SPL TERRITOIRE VAUCLUSE

PROJET D'AMENAGEMENT DE LA ZONE D'ACTIVITES DE PIED ROUSSET A GOULT (84)

Mémoire en réponse à l'avis de la MRAE

Localisation du projet d'extension de la Zone d'Activités de Pied Rousset

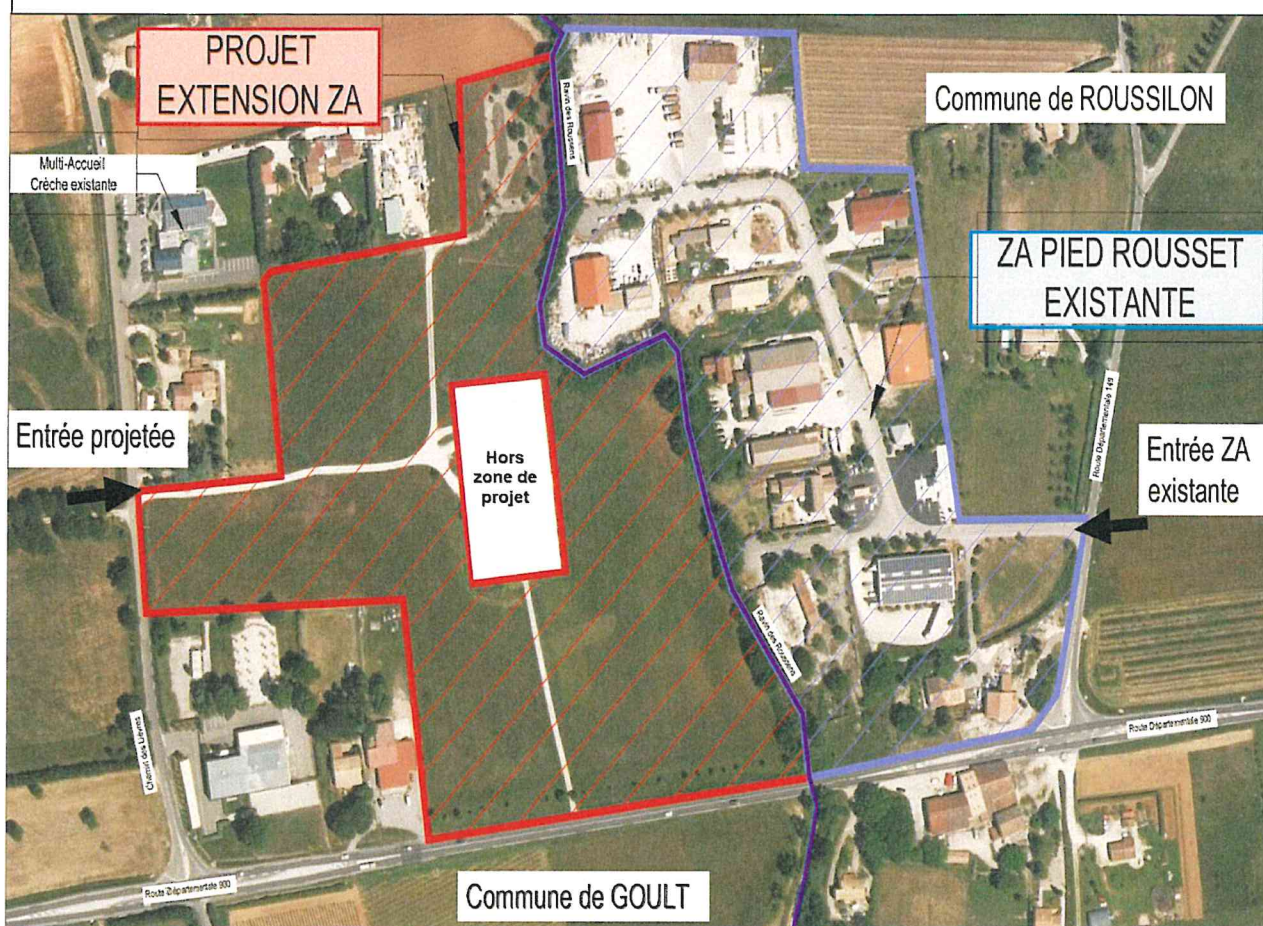
Recommandation n°1 : La MRAe recommande de compléter l'évaluation environnementale du projet sur la base d'un périmètre incluant la partie existante de la ZA de Pied Rousset.

Comme expliqué page 11 de l'étude d'impact, le périmètre d'étude a été fortement élargi (bien au-delà de la zone de projet), de manière à estimer l'incidence du projet sur différentes thématiques (faune/flore, cours d'eau, nappe, trafic, air, bruit, paysage...) et cela inclut donc la zone d'activités existante, qui est localisée juste à proximité de la zone de projet, sur la commune de Roussillon.

Par ailleurs, la présence de la zone d'activités existante a nécessairement été prise en compte tout au long de l'étude d'impact, de façon encore plus précise, notamment vis-à-vis de l'étude de trafic, de l'étude air, de l'étude acoustique, de l'étude paysagère, de la géologie, de l'hydrologie, de l'hydrogéologie, de la thématique économique etc...

Il est important de préciser qu'il s'agit de 2 unités distinctes, portant sur 2 bassins versants différents, séparés par le fossé de Devens.

Zoom sur les continuités écologiques SRCE proches du secteur d'étude

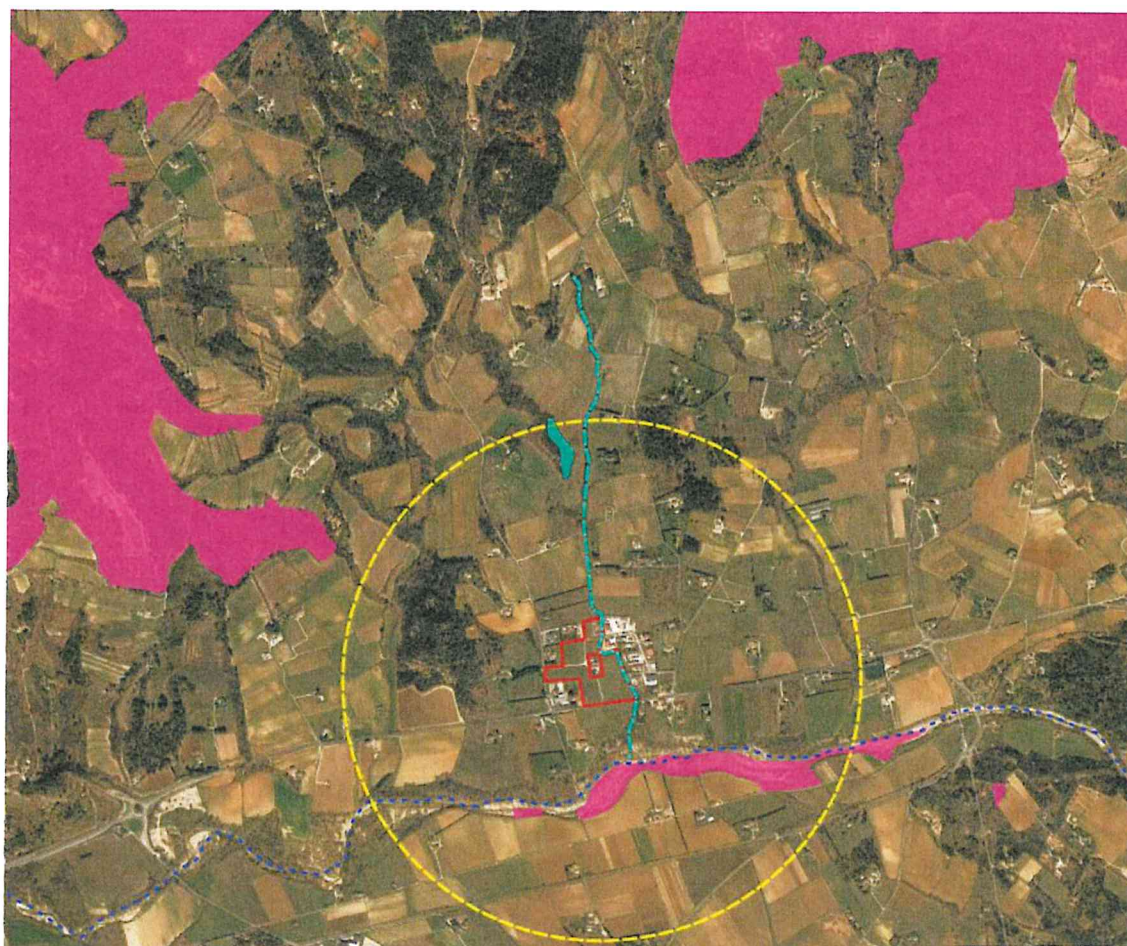
Recommandation n°2 : La MRAe recommande d'identifier et de cartographier l'ensemble des continuités écologiques présentes sur le site de projet, en explicitant leurs fonctionnalités.

Les continuités écologiques ont été prises en compte dans le cadre de l'étude d'impact. Un résumé en est réalisé ci-dessous :

D'après le Schéma de Cohérence Ecologique (SRCE) de la région PACA, le secteur d'étude est localisé à proximité de réservoirs SRCE, ce qui en fait une zone de transit potentielle. A l'échelle macroscopique, la fonctionnalité du site est excellente au-delà de la limite Nord du secteur d'étude où sont présents les deux premiers réservoirs. Le troisième réservoir englobe une partie du Calavon situé à 380 m au Sud, mais est séparé par l'axe routier (RD 900) constituant un obstacle infranchissable pour certaines espèces faunistiques sensibles, telles que les Amphibiens, Invertébrés et Chauves-souris. Les linéaires boisés peuvent néanmoins aider les espèces de haut vol comme les rapaces ou les chauves-souris (Petit et Grand Rhinolophes, la Barbastelle d'Europe) pour leurs déplacements.

A une échelle inférieure, la végétation arborée du Fossé du Devens, fait la jonction entre ces deux ensembles boisés dans un axe Nord/Sud. Le linéaire boisé du Fossé du Devens constitue l'atout majeur du site pour le transit des espèces précitées et certains oiseaux migrateurs.

D'après l'inventaire sur les zones humides de Vaucluse (source DREAL), une petite zone humide SRCE est présente à 700 m au Nord-Ouest de la zone d'étude et n'a pas de connexion directe avec le site d'étude. En période estivale, elle accueille quelques migrateurs tels que le Rollier, le Lorient d'Europe et le Guêpier d'Europe, qui transitent quelquefois par la zone d'étude, pour s'y rendre.

En revanche, le Calavon, situé 380 m au Sud du secteur d'étude est directement connecté à celle-ci, via le Fossé du Devens. Toutefois, le rôle fonctionnel du Fossé du Devens, reste limité pour les espèces aquatiques strictes, en raison du caractère bref et certainement, violent des eaux collectées en période de pluie, mais aussi car celui-ci montre des signes de pollution dus à des rejets divers et des embâcles qui font obstruction à la bonne circulation du flux d'espèces, en amont du pont.

Cartographie synthétique des impacts bruts

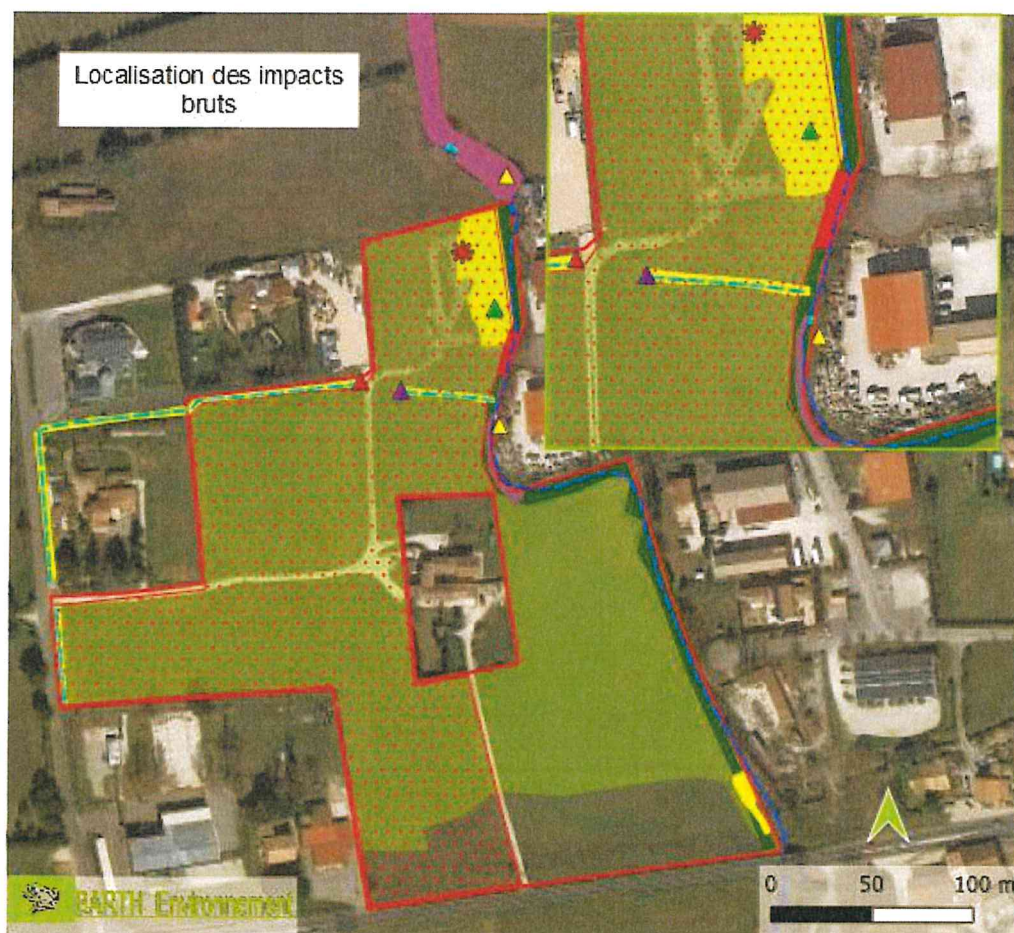
Recommandation n°3 : La MRAe recommande de quantifier l'impact du projet en termes de perte de territoire vital pour les oiseaux et pour les chiroptères ; elle recommande également d'approfondir l'analyse des incidences sur la continuité écologique du secteur d'étude.

Pour rappel, 10 espèces patrimoniales de Chiroptères ont été observées sur tout le périmètre d'étude : Barbastelle d'Europe, Petit et Grand Rhinolophes, Pipistrelle Pygmée, P. commune P. de Kuhl, P. de Nathusius, Molosse de Cestoni, Murin de Natterer et Vespère de Savi. Aucun gîte arboricole potentiel ni aucun bâti ne sont présents au sein de la zone d'étude.

>>> Hormis la Pipistrelle commune, pour qui les friches constituent une zone de chasse avérée, la plupart des espèces notamment patrimoniales, ont été captées en transit. Et aucun gîte favorable, y compris arboricole

n'est présent sur le site d'étude. Par conséquent, les incidences demeurent effectives pour la Pipistrelle commune en termes de perte d'une partie de ces territoires de chasse liés à la baisse de la biomasse. Cela représente environ 3 ha de perte de zone de chasse pour la Pipistrelle commune (superficie qu'il est toutefois difficile à estimer). La conservation de 1,4 ha de friches le long du fossé, le maintien du corridor, la mise en place d'un éclairage nocturne raisonné, devraient permettre le transit et la chasse de toutes les chauves-souris répertoriées sur le site, surtout les plus anthropiques.

La localisation des impacts bruts avant mesures d'atténuation, est représentée de façon synthétique dans la cartographie ci-dessous :

Localisation du réseau Natura 2000

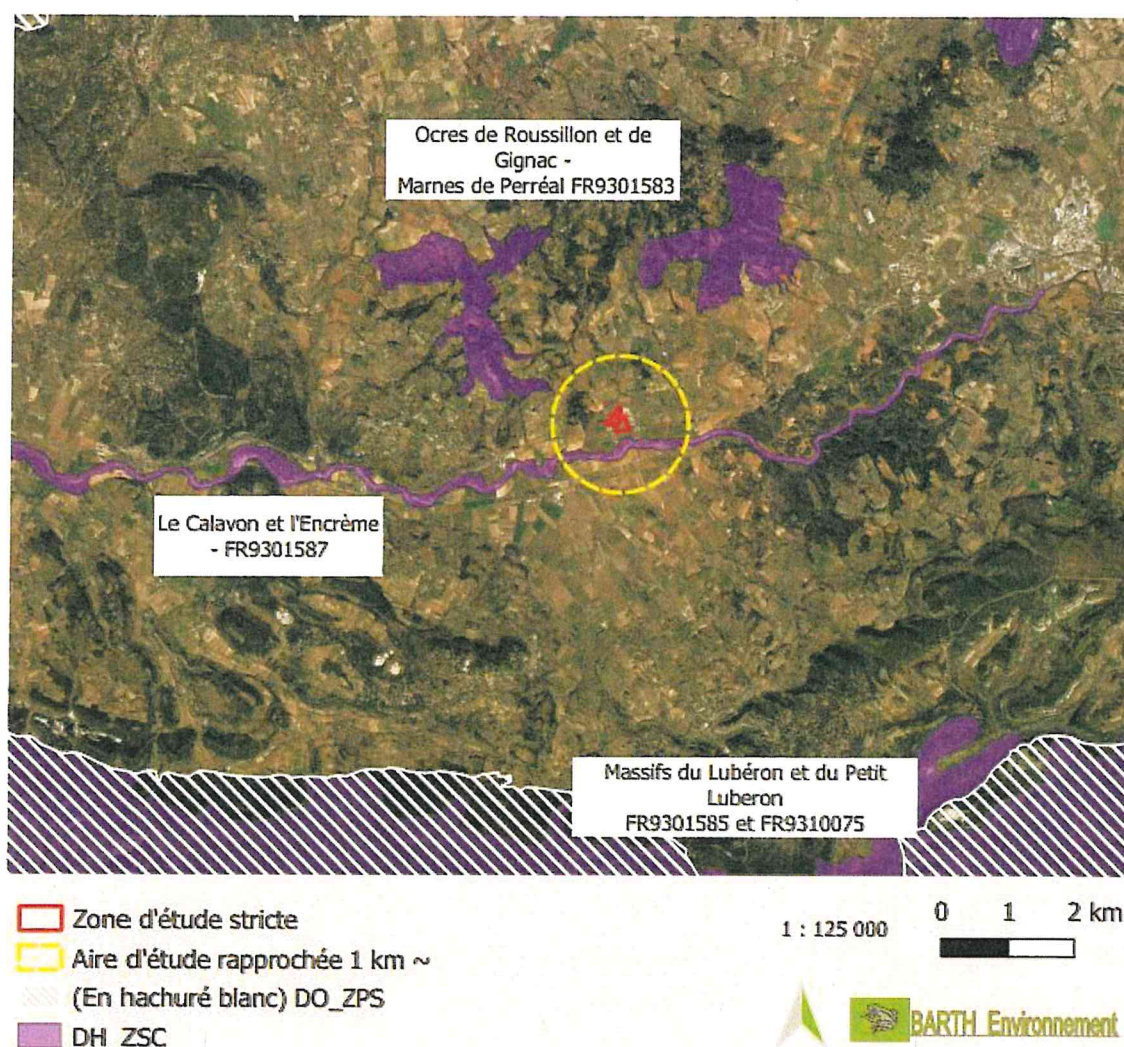
Recommandation n°6 : La MRAe recommande de reprendre l'évaluation des incidences du projet sur Natura 2000, sur la base d'une étude ciblée sur les habitats et les espèces ayant motivé la désignation des sites et de présenter une conclusion argumentée concernant les incidences environnementales du projet sur l'état de conservation des sites concernés.

La carte ci-dessous fait apparaître les zones Natura 2000 les plus proches de la zone de projet :

La plus proche est dénommée « Le Calavon et l'Encreme ». La zone d'étude s'inscrit dans la continuité de la plaine alluviale du Calavon et y est reliée via le Fossé du Devens, mais il reste cependant séparé par la RD 900. Cet axe routier crée une barrière importante difficile à traverser pour les espèces terrestres et volantes les plus sensibles.

Extrait plan masse avec végétation existante conservée complétée de plantations

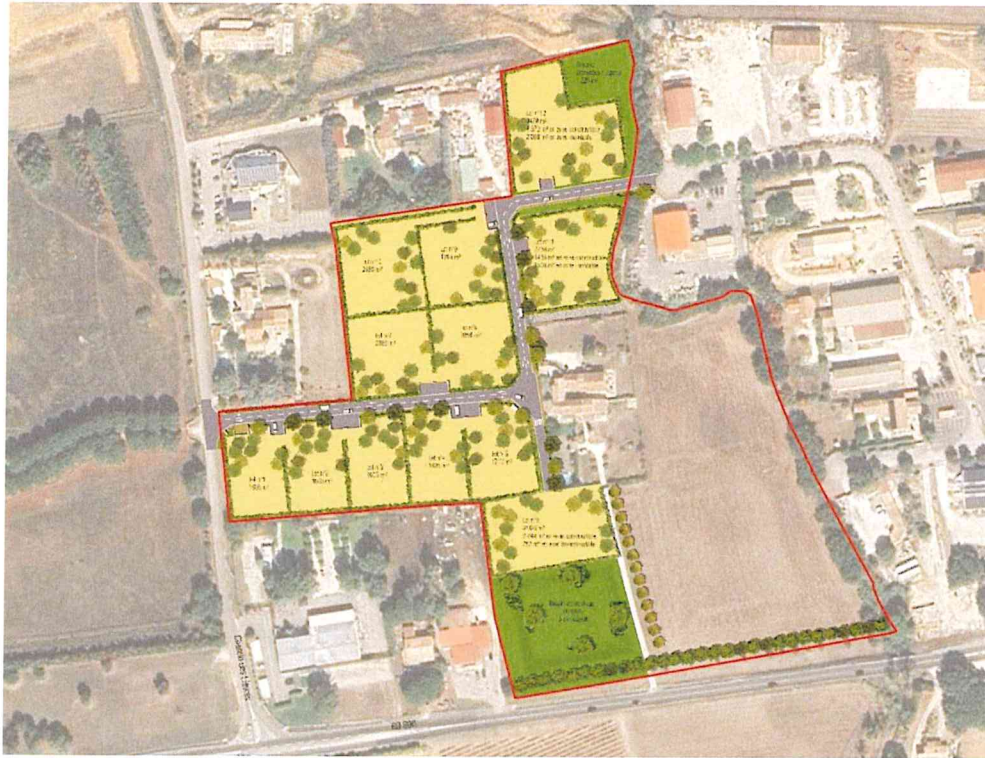
Recommandation n°7 : La MRAe recommande de préciser l'analyse des incidences du projet à l'aide d'une étude paysagère détaillée et étayée **par des simulations graphiques appropriées, permettant d'apprécier la prise en compte de l'ambiance locale initiale, ainsi que les perceptions du site aménagé.**

L'équipe de maîtrise d'œuvre du projet comprend un paysagiste (l'Agence Paysages) et un architecte-urbaniste (Skala) dont la mission est d'assurer l'intégration de cette future zone d'activités dans son environnement.

En effet, le maintien autant que possible de la couverture végétale ligneuse existante et le complément par des plantations de taille et d'essences variées permettra l'intégration du projet dans le contexte paysager mais aussi environnemental, d'une mosaïque composée de prairies, d'anciennes parcelles agricoles, de bosquets et d'un cordon de corridor boisé. Le principe général retenu pour la conception paysagère du projet est le suivant : l'alignement d'arbres ne constituera pas le motif paysager dominant mais plus le bosquet, la haie et l'arbre isolé.
